柏崎刈羽原子力発電所における
標準応答スペクトルに基づく評価について

2022年1月11日
東京電力ホールディングス株式会社

前回会合（2021年12月3日 第8回会合）におけるコメント

(1) ターゲットに用いる観測記録の代表性の確認

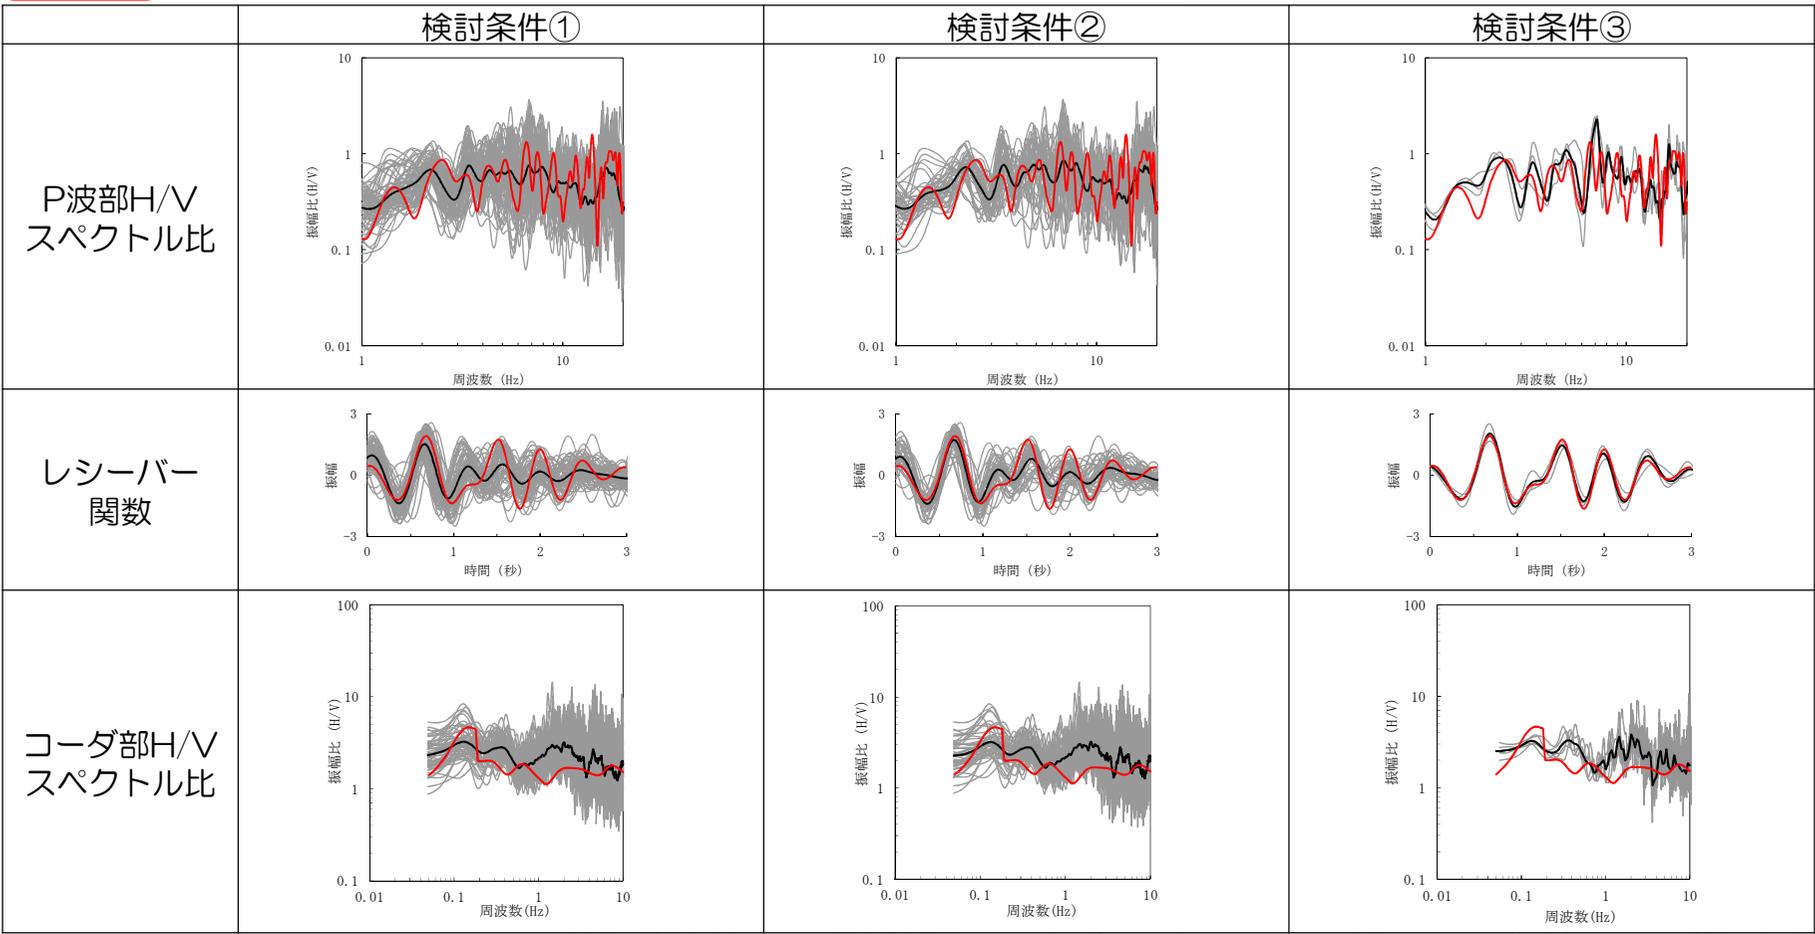
No.	内容	今回資料説明箇所
1	地下構造モデルの逆解析のターゲットに用いた地震について、選定における考え方やしきい値の設定の考え方を説明すること。	P.19, P.27
2	P波部H/Vスペクトル比及びレシーバー関数について、ターゲットに用いた地震とは異なる傾向にある観測記録に対する分析を示すこと。	P.32~P.40
3	コーダ部H/Vスペクトル比について、逆解析では1次ピーク周波数を重視してフィッティングさせていることの考え方を説明すること。	P.42
4	地下構造モデルの妥当性に関して、荒浜側の水平方向の伝達関数については、モデルの理論値が大深度観測点から標高-400mの区間で観測記録を下回る傾向にあることに対する要因の分析を示すこと。	P.55~P.57
5	地下構造モデルの妥当性に関して、既往の知見を確認・整理し、設定したモデルとの比較検討を示すこと。特に、深部の地下構造モデルに関して参考となる知見を確認し、説明性を向上させること。	P.59~P.66
6	地下構造モデルの妥当性に関して、大湊側の統計的グリーン関数法によるシミュレーション結果については、中越地震と中越沖地震で観測記録との大小関係が異なることに対する分析を示すこと。	P.73~P.76
7	はぎとり地盤モデルについて、解放基盤表面のS波速度が保守的に設定されていることを確認するために、大深度モデルのS波速度を用いた場合はぎとり波を算定して示すこと。	P.117

コメント
No.1

■ 検討条件①, ②, ③を設定した考え方は以下の通り。

P波部H/Vスペクトル比, レシーバー関数	コーダ部H/Vスペクトル比
検討条件①	<ul style="list-style-type: none"> 敷地周辺の地震 震央距離0km~100km, M4.0~6.0 <p>敷地周辺の伝播特性が反映されており記録の精度が良い, 震央距離100km以内の地震を対象とした。 地震規模が小さい地震は記録の精度が確保できないためM4.0以上の地震を対象とした。また, M6.0を超える地震では断層面の大きさが数km四方となり, 震源の破壊伝播の影響が無視できないためM6.0以下の地震を対象とした。</p>	<ul style="list-style-type: none"> 敷地周辺の地震 震央距離0km~100km, M4.0~6.0 表面波が卓越する遠方の地震 震央距離200km~400km, M6.5以上 <p>P波部と同様の考え方で敷地周辺の地震を対象とした。 ただし, コーダ部は長周期の成分が含まれていると考えられる震央距離200km~400kmで発生したM6.5以上の地震も対象とした。</p>
検討条件②	<ul style="list-style-type: none"> 見かけ入射角60° ~80° <p>見かけ入射角は大きいほどPS-P時間が長くなりレシーバー関数の特徴を把握しやすいものの, 大きすぎると地震波が深部から潜り込んで伝播することで実際の入射角との乖離が生じることを踏まえ, 敷地で多くの記録が得られている見かけ入射角60° ~80° の地震を対象とした。</p>	<ul style="list-style-type: none"> 震央距離0km~100km <p>敷地周辺で発生した地震の特徴を反映するため, 震央距離0km~100kmの地震を対象とした。</p>
検討条件③ ターゲットに用いた地震	<ul style="list-style-type: none"> 震央距離, 見かけ入射角及び地震規模が同程度の地震群 (震央距離の差≤ 3km, 見かけ入射角の差$\leq 10^\circ$, 震央間の距離≤ 3kmで3地震以上の地震群, 地震規模≥ 4.5, 地震規模の差≤ 0.5) <p>震央距離, 見かけ入射角及び地震規模が同程度の地震群を選定することがターゲットのばらつきを小さくすることに寄与し, 精度の高い地下構造モデルを同定することが可能となると考え条件を設定。</p> <p>震央距離: 概ね等しい発生位置の地震群から, ばらつき小さい観測記録群を選定するため, 震央距離の差及び震央間の距離が3km以内で3地震以上の地震群を対象とした。</p> <p>見かけ入射角: 見かけ入射角は10°程度の違いで理論値に違いが生じることを踏まえ, 見かけ入射角の差が10°以内の地震群を対象とした。</p> <p>地震規模: より精度の高い記録を対象とするためM4.5以上の地震を対象とし, 地震規模が大きい地震と小さい地震を組み合わせると, ばらつきが大きくなるため, 地震規模の差が0.5以下の地震群を対象とした。</p>	<ul style="list-style-type: none"> P波部の検討に用いる地震群の周辺で発生した地震 地震規模が同程度の地震群 (地震規模≥ 4.5, 地震規模の差≤ 0.5) <p>地震の発生領域及び地震規模が同程度の地震群を選定することが, ターゲットのばらつきを小さくすることに寄与し, 精度の高い地下構造モデルを同定することが可能となると考え条件を設定。</p> <p>地震の発生領域: P波部と伝播経路を整合させるため, P波部と同様の領域で発生したばらつき少ない地震群を対象とした。</p> <p>地震規模: より精度の高い記録を対象とするためM4.5以上の地震を対象とし, 地震規模が大きい地震と小さい地震を組み合わせると, ばらつきが大きくなるため, 地震規模の差が0.5以下の地震群を対象とした。</p>

荒浜側 (2) 観測記録の到来方向別の整理

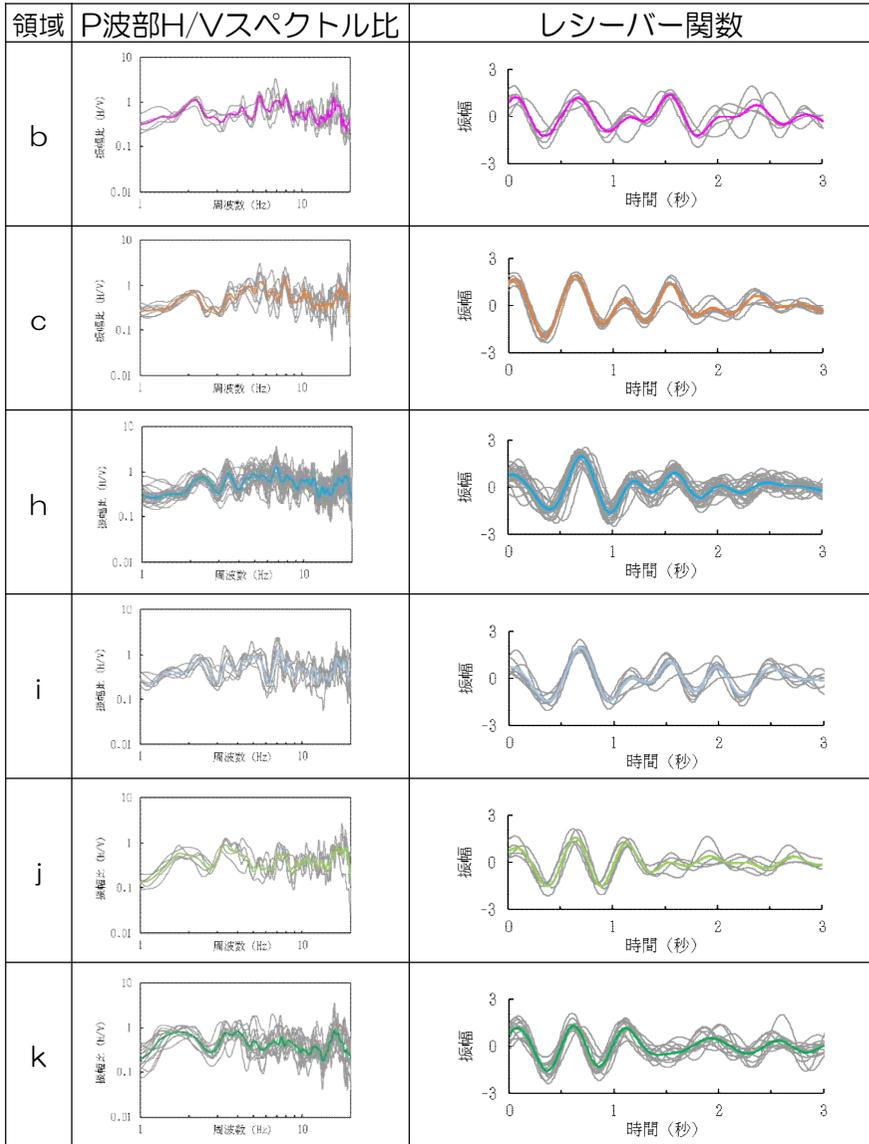
コメント
No.2

P波部H/Vスペクトル比	レシーバー関数
<ul style="list-style-type: none"> • 2Hz~3Hzの間にピークが見られる特徴は、到来方向によらず変わらない 	<ul style="list-style-type: none"> • 0.6秒~0.7秒付近に見られるピークの時間は、到来方向によらず変わらない • 1秒以降に4つのピークが見られる特徴は、到来方向によらず変わらない • 1.2秒付近のピークは、領域b~iでは振幅が小さく、領域j~kでは明瞭になるが、その時間は変わらない

■ 荒浜側では、到来方向により特徴が大きく異なる傾向は見られない。

大湊側 (1) 理論値の入射角を変化させたパラメータスタディ

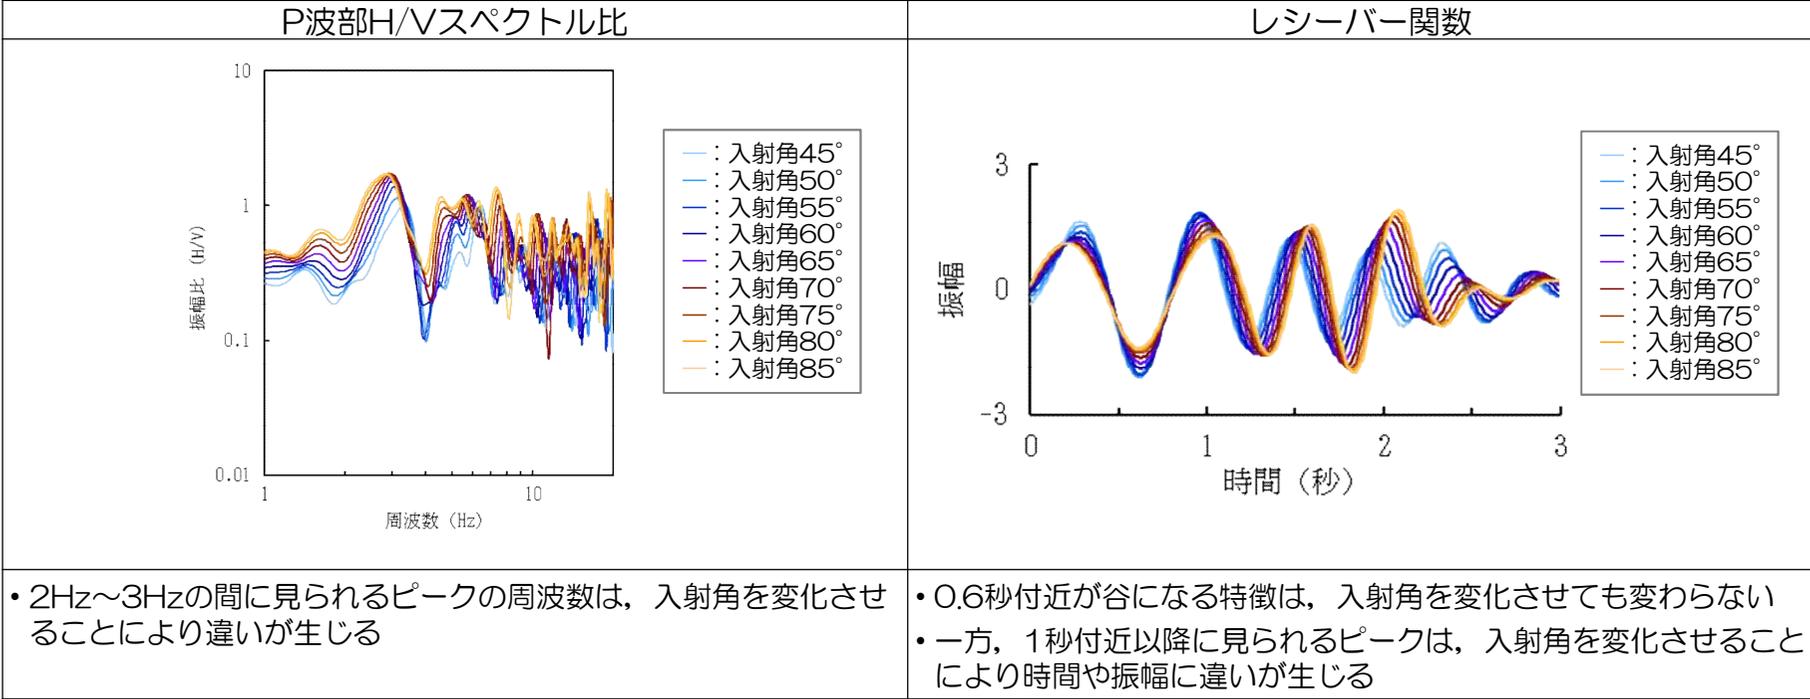
コメント
No.2

■ P波部H/Vスペクトル比の2Hz~3Hzの間に見られるピーク及びレシーバー関数の1秒付近以降に見られるピークは、入射角を変化させると違いが生じることを確認した。

■ しかしながら、全観測記録のレシーバー関数の一部に見られた0.6秒付近のピークは、入射角を変化させても生じないことから、入射角以外の影響を受けているものと考えられる。

大湊側 (2) 観測記録の到来方向別の整理

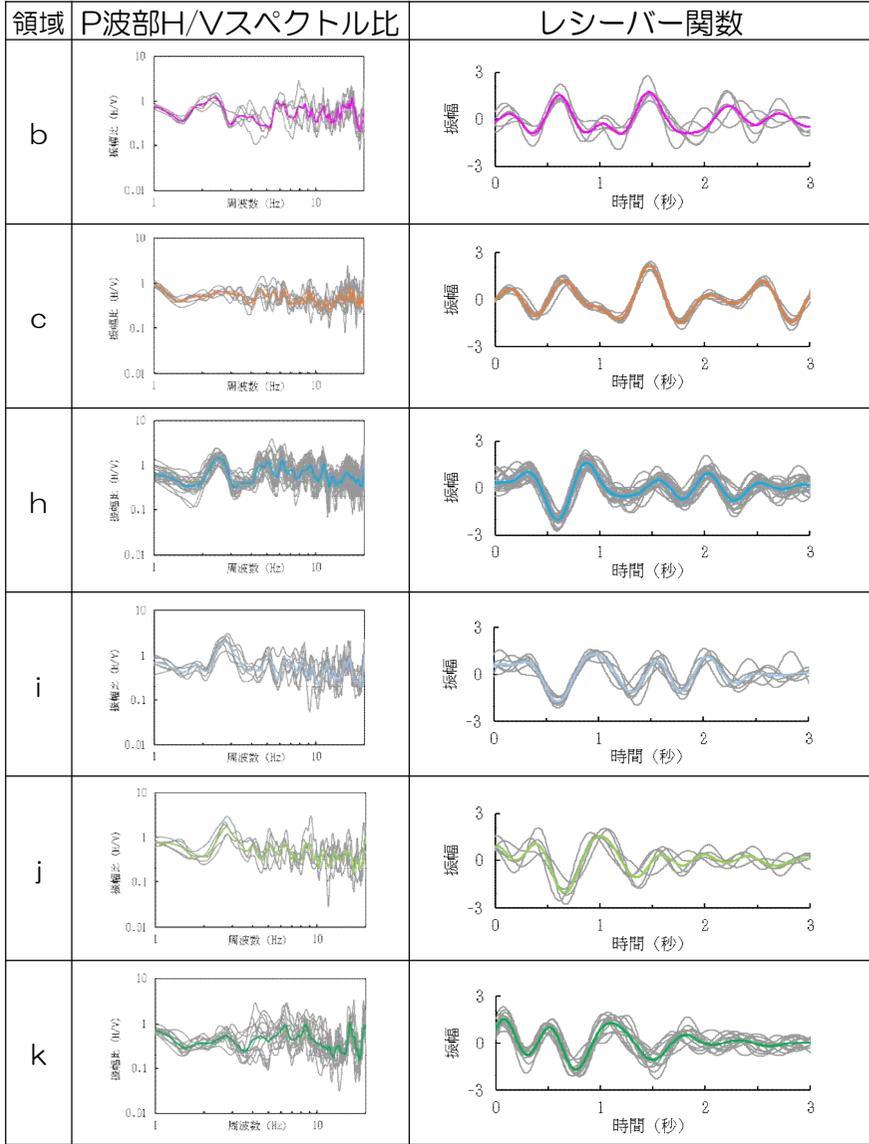
コメント
No.2

P波部H/Vスペクトル比	レシーバー関数
<ul style="list-style-type: none"> 2Hz~3Hzの間にピークが見られる特徴は、到来方向によらず変わらない 	<ul style="list-style-type: none"> 領域h~kでは1秒付近に大きなピークが見られるのに対し、領域b~cでは0.6秒付近と1.5秒付近に大きなピークが見られ、到来方向により特徴が異なる

■ 大湊側では、到来方向により特にレシーバー関数の特徴が異なる傾向が見られる。

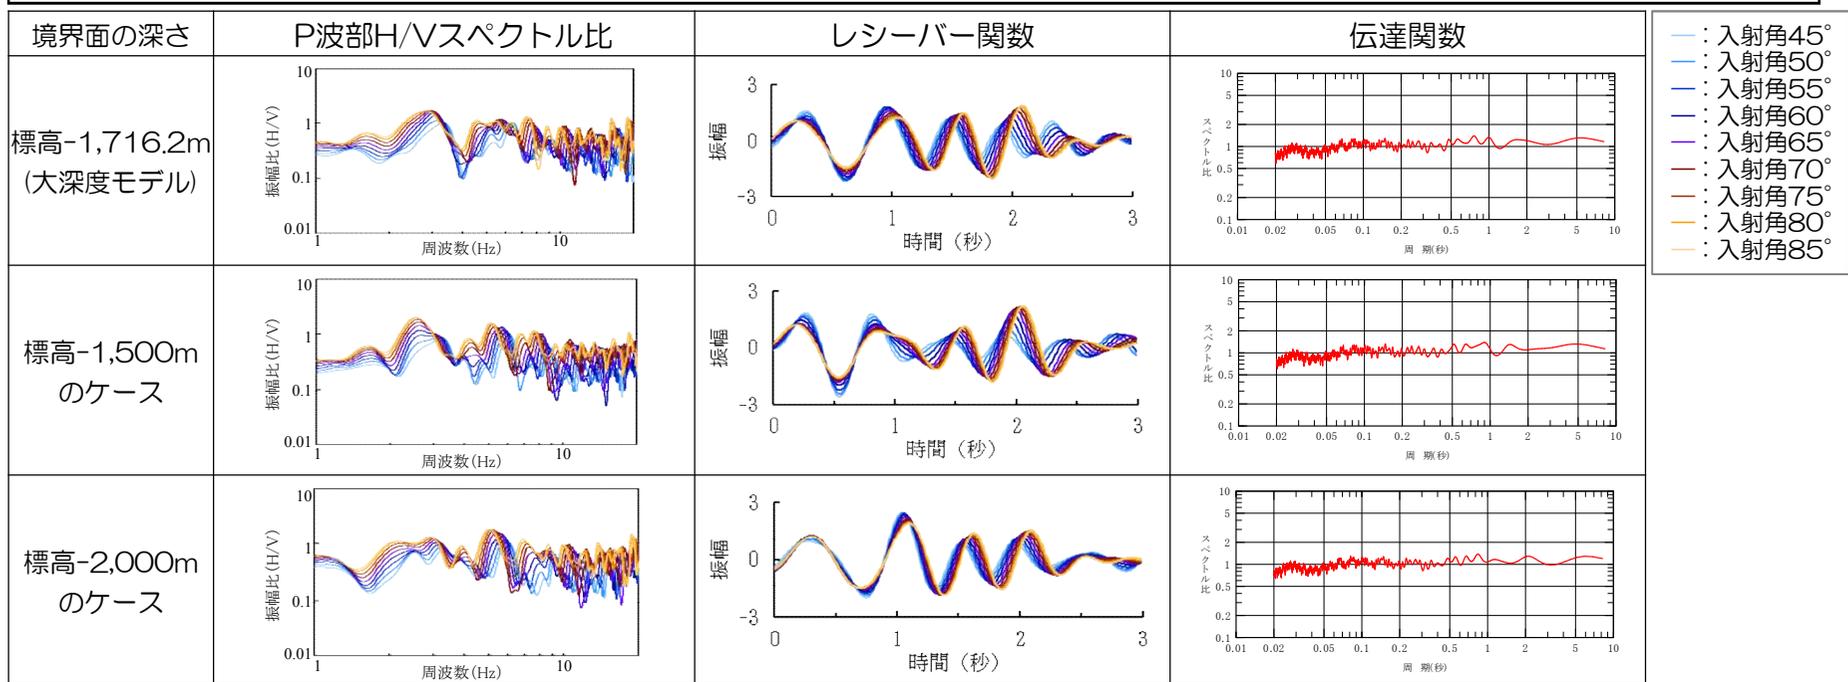
コメント
No.2

- 上部寺泊層と下部寺泊層の境界面の深さを変化させると、レシーバー関数の1秒付近に見られるピークの出現時間が前後に大きく変化することが確認された。また、P波部H/Vスペクトル比の2Hz~3Hzの間に見られるピークの形状も変化することが確認された。
- 特に、境界面の深さを浅くしたケースでは、レシーバー関数のピークの出現時刻が早くなったが、これは全観測記録のレシーバー関数の一部に見られた0.6秒付近のピークの出現時間に近づく傾向である。
- これらのことから、上部寺泊層と下部寺泊層の境界面の深さが波の到来方向により変化することにより、観測されたレシーバー関数に比較的大きなばらつきが生じた可能性が考えられる。
- 一方、これらのケースにおける地震基盤相当から解放基盤表面までのモデルの理論伝達関数はほぼ同じであり、上部寺泊層と下部寺泊層の境界面の深さの設定が増幅特性に与える影響は殆どないことを確認した。このことは、既許可での観測記録の分析において、大湊側では褶曲構造による到来方向による特異な増幅特性が見られないこととも整合している。

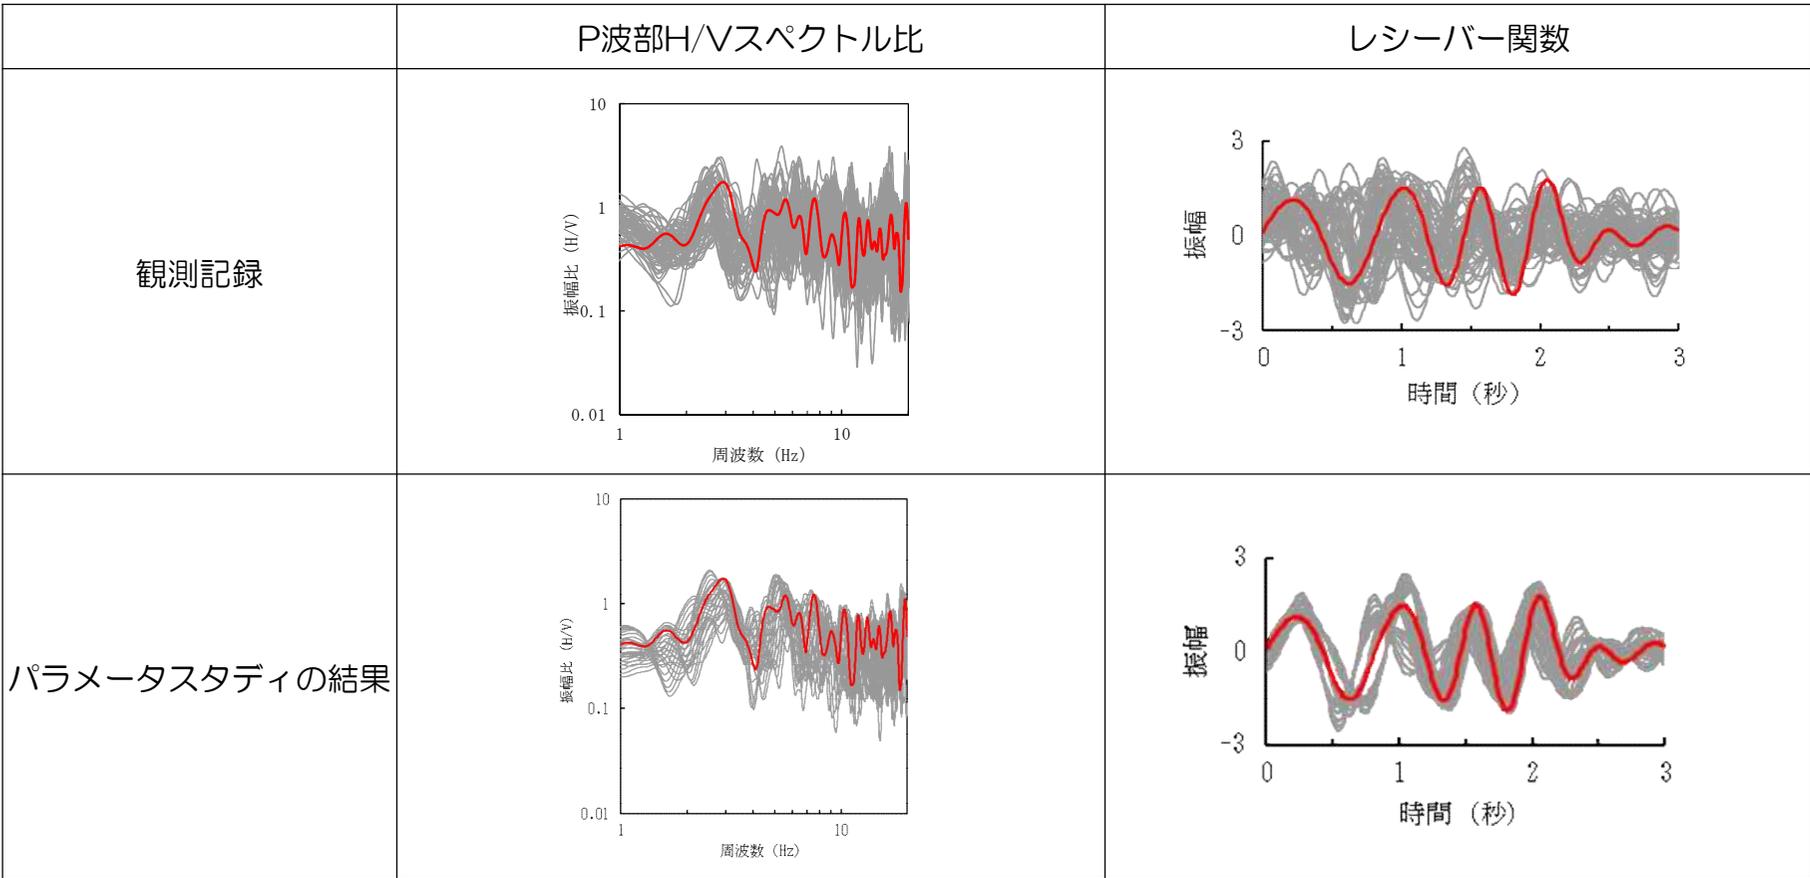
コメント
No.2

- 実施したパラメータスタディの全結果について、観測記録及び大深度モデルの理論値と比較して示す。
- 大湊側の観測記録に見られた、P波部H/Vスペクトル比の2Hz~3Hzの間に見られるピークの周波数の違いや、レシーバー関数の0.6秒付近及び1秒付近に見られるピークの時間の違いについては、入射角の影響に加えて、上部寺泊層と下部寺泊層の境界面の深さが到来方向により変化することの影響を考慮したパラメータスタディにより、定性的な傾向は再現することができているものと考えられる。

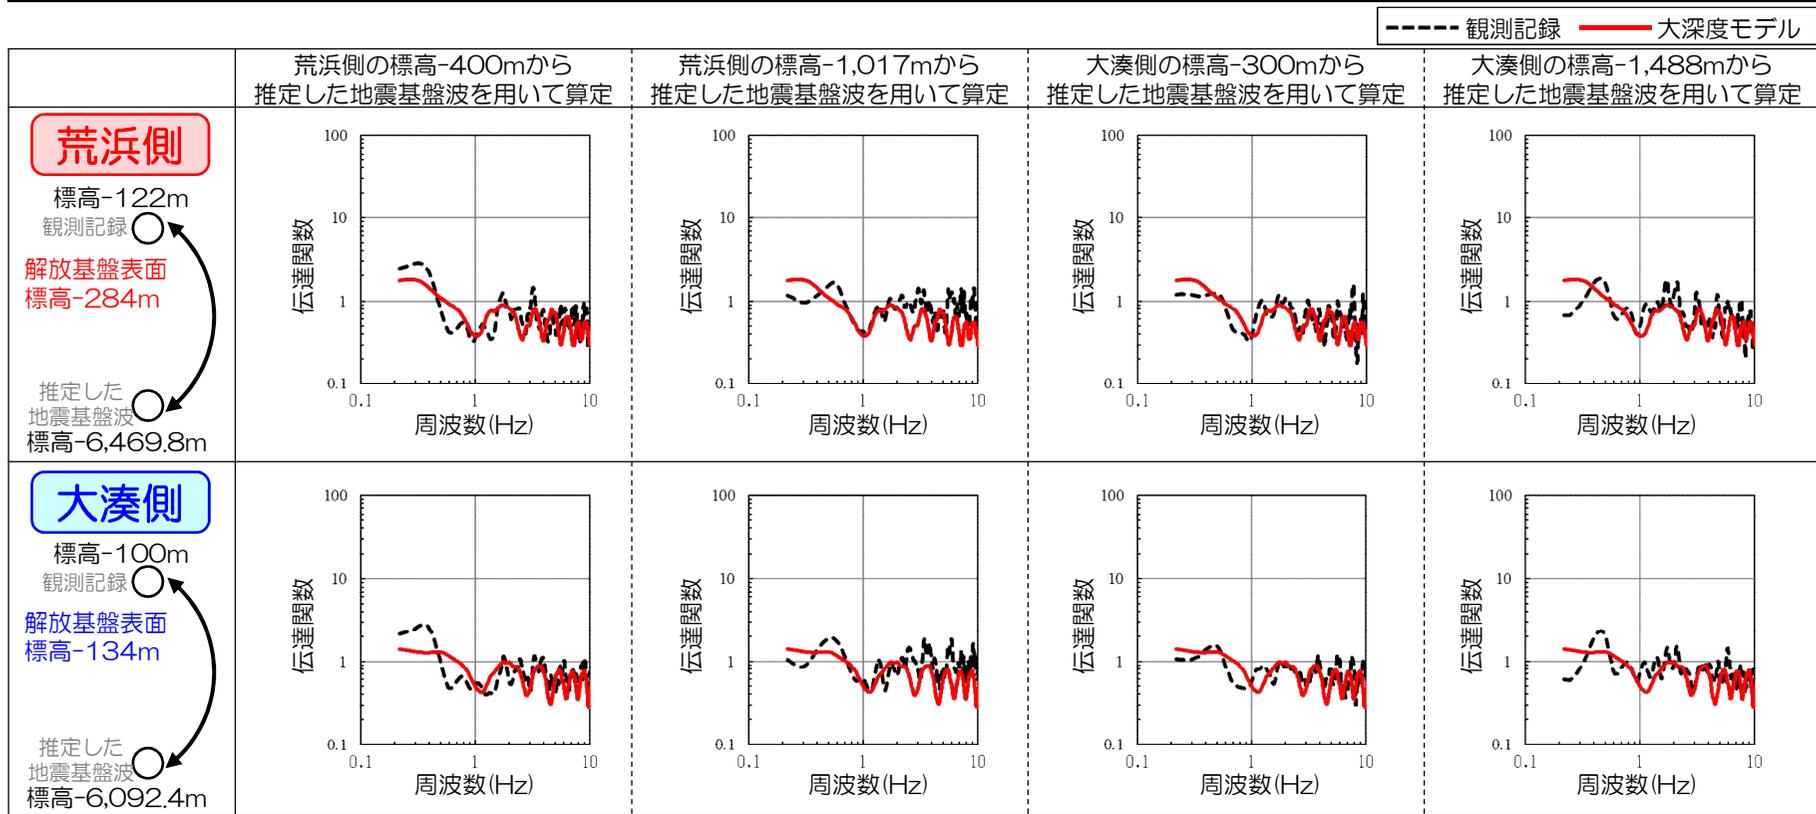
コメント
No.4

- 荒浜側の大深度地震観測点（標高-1,017m）から推定した地震基盤波を用いた場合には、荒浜側及び大湊側ともに、モデルの理論伝達関数が観測記録の伝達関数をやや下回る傾向にあることから、荒浜側の大深度地震観測点付近の一部の区間では、モデルの方が観測記録よりもやや大きめの傾向となっていることが要因として考えられる。
- 一方、荒浜側の大深度地震観測点以外の3観測点から推定した地震基盤波を用いた場合には、荒浜側及び大湊側ともに、モデルの理論伝達関数と観測記録の伝達関数はよく整合することを確認した。
- 従って、地震基盤から解放基盤表面までのモデル全体としては、モデルの理論伝達関数と観測記録の伝達関数はよく整合しており、荒浜側の大深度モデルが過小評価となっているものではないと考えられる。
